AIC 007/2014 B

Luftraumstrukturänderung 2015 / Modification de la structure de l'espace aérien 2015 / Modifica della struttura dello spazio aereo 2015

Figura 2: TEMPO LS-R34 e TEMPO LS-R44

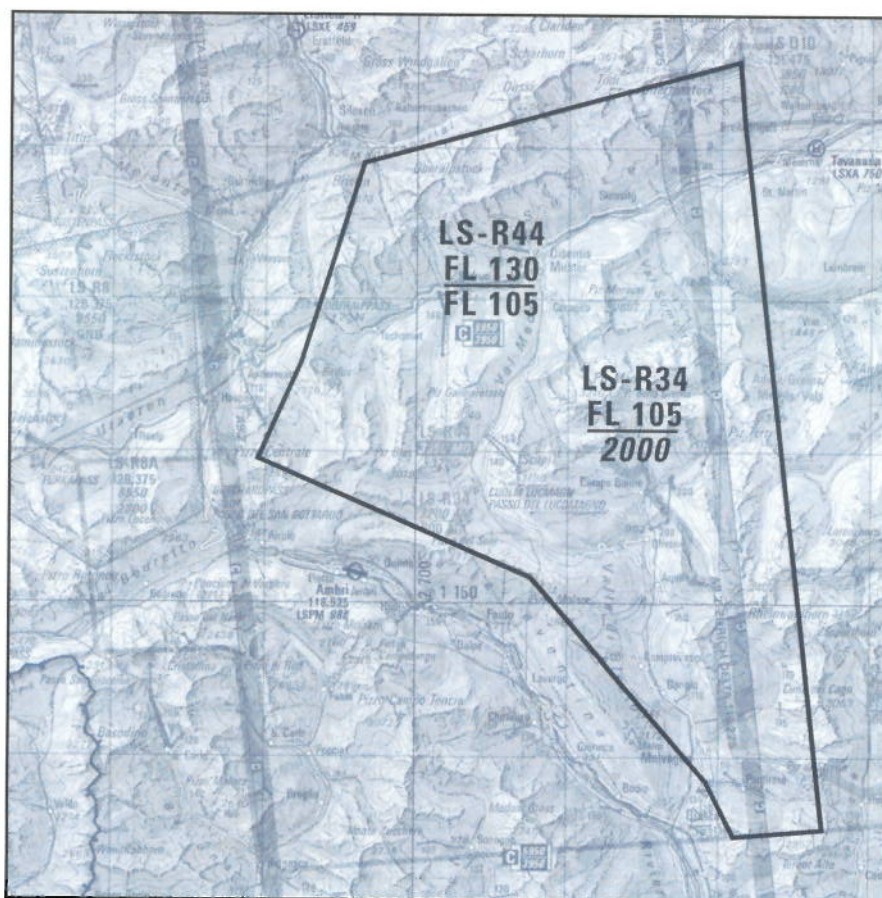
3. Riduzione dell'estensione delle zone regolamentate TEMPO 34/44 per il volo a vela dovuta all'introduzione del GNSS Low Flight Networks (LFN) per elicotteri

Data la ridotta distanza tra gli alianti e le nuvole, in queste zone sono vietati i voli IFR. Per permettere l'effettuazione di tali tipi di voli sull'LFN, occorre quindi modificarle.

LS-R34 2000 ft AGL – FL105	LS-R44 FL105 – FL130
N463451.673 / E0083625.987	N463451.673 / E0083625.987
N463814.621 / E0083842.935	N463814.621 / E0083842.935
N464518.077 / E0084205.302	N464518.077 / E0084205.302
N464842.410 / E0090138.489	N464842.410 / E0090138.489
N464631.936 / E0090149.431	N464631.936 / E0090149.431
N463036.577 / E0090401.843	N463036.577 / E0090401.843
N462125.141 / E0090516.003	N462125.141 / E0090516.003
N462113.666 / E0090041.699	N462113.666 / E0090041.699
N462311.413 / E0085919.313	N462311.413 / E0085919.313
N463028.857 / E0085024.272	N463028.857 / E0085024.272
N463451.673 / E0083625.987	N463451.673 / E0083625.987

Figura 3: CTR 1 e CTR 2 Dübendorf, TMA 1 Dübendorf

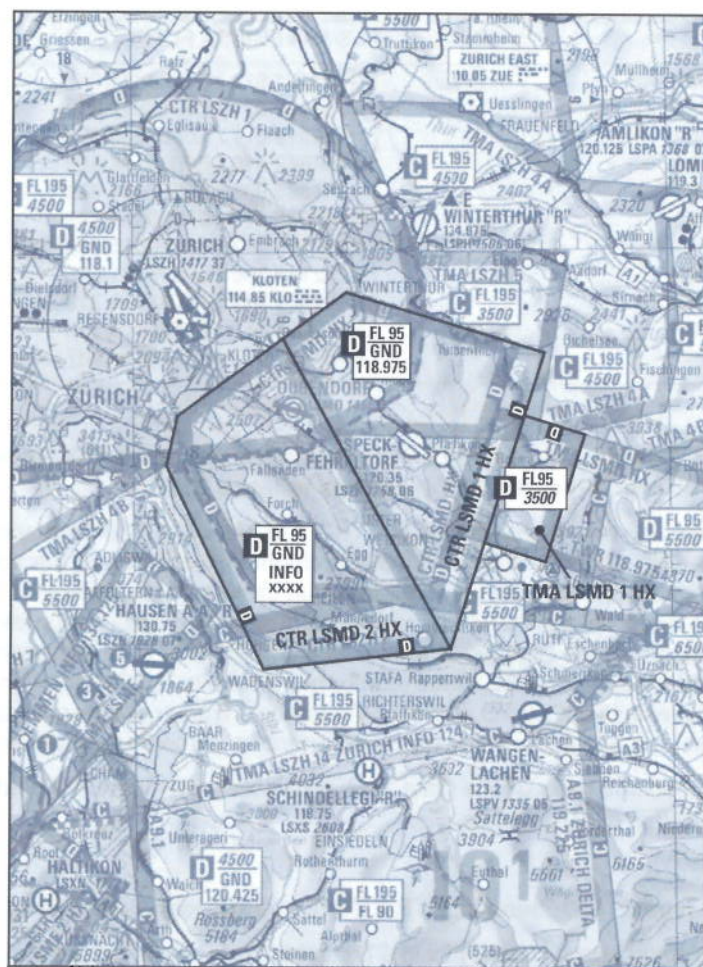
L’aeroporto di Zurigo e Skyguide hanno chiesto che le CTR Dübendorf/CTR 2 Zürich siano riorganizzate affinché i controllori del traffico aereo dispongano di più spazio per fare virare e scendere gli aeromobili e autorizzare l'avvicinamento. Grazie a questa misura, per i piloti dell’aviazione generale la struttura dello spazio aereo in questa zona sarà meno complessa: la sovrapposizione degli spazi aerei delle CTR sarà infatti minore. La CTR 2 Zürich verrà soppressa, mentre la CTR Dübendorf sarà divisa in due parti e verrà leggermente estesa, in modo che le procedure di avvicinamento alla pista 34 di Zurigo continuino a essere protette. La TMA 1 Dübendorf verrà ridotta. Nel caso si verifichino contemporaneamente avvicinamenti alla pista 34 a Zurigo e attività aeree a Dübendorf, l’attivazione delle parti della CTR Dübendorf verrà operata dalle unità dei servizi della navigazione aerea. Vi sono tre possibilità di attivazione:

CTR 1 Dübendorf GND – FL95	CTR 2 Dübendorf GND – FL95	TMA 1 Dübendorf 3500 ft AMSL – FL130
N472642.448 / E0083823.280	N472642.448 / E0083823.280	N472257.392 / E0085512.298
N472826.782 / E0084157.909	N472349.095 / E0083226.947	N471809.586 / E0085255.032
N472604.766 / E0085300.770	N472157.201 / E0083148.931	N471854.576 / E0084931.228
N471453.780 / E0084734.374	N471412.119 / E0083707.921	N472341.838 / E0085151.040
N472642.448 / E0083823.280	N471453.780 / E0084734.374	N472257.392 / E0085512.298
	N472642.448 / E0083823.280

Figura 6: modifica settore per l'addestramento militare LS-R3

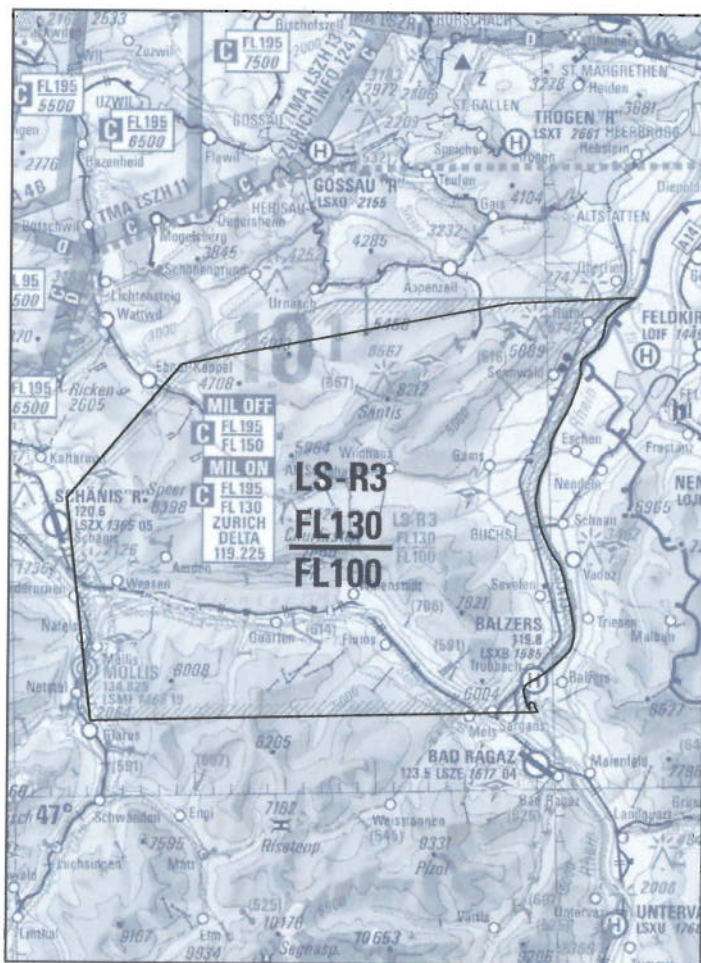
L'aeroporto di Zurigo ha chiesto che siano ridefinite le procedure di decollo. L'introduzione di nuove procedure dovrà ridurre la complessità del traffico e i rischi sistemici. All'origine di questa modifica vi è una raccomandazione di sicurezza del Servizio d'inchiesta svizzero sugli infortuni (SIS). In una prima fase, verranno modificate le rotte aeree, e gli spazi aerei corrispondenti, che ne hanno più bisogno per motivi di sicurezza. Questa modifica è prevista per il 2015 e sarà depositata pubblicamente quest'autunno per via della modifica del regolamento di esercizio (procedure di avvicinamento).

TMA 11 Zürich 6500 ft AMSL – FL195	TMA 13 Zürich 7500 ft AMSL – FL195	LS-R3 FL100 – FL130
N471537.429 / E0085504.439	N473520.721 / E0091356.313	N471838.618 / E0093450.638
N472104.006 / E0085633.911	N473511.973 / E0092712.802	Follow Swiss National Border
N472240.311 / E0090322.562	N472207.840 / E0091524.017	N470257.313 / E0092904.034
N473154.923 / E0090453.574	N472132.977 / E0091042.374	N470252.959 / E0090410.045
N473238.430 / E0085511.731	N473126.957 / E0091101.824	N471122.755 / E0090301.305
N474655.398 / E0085211.728	N473520.721 / E0091356.313	N471619.098 / E0090926.609
N474523.296 / E0090032.126		N471841.075 / E0092844.711
N474418.186 / E0091355.835		N471838.618 / E0093450.638
N473520.721 / E0091356.313		
N473126.957 / E0091101.824		
N472133.391 / E0091045.711		
N472049.420 / E0090452.801		
N471623.815 / E0090244.314		
N471519.105 / E0085820.517
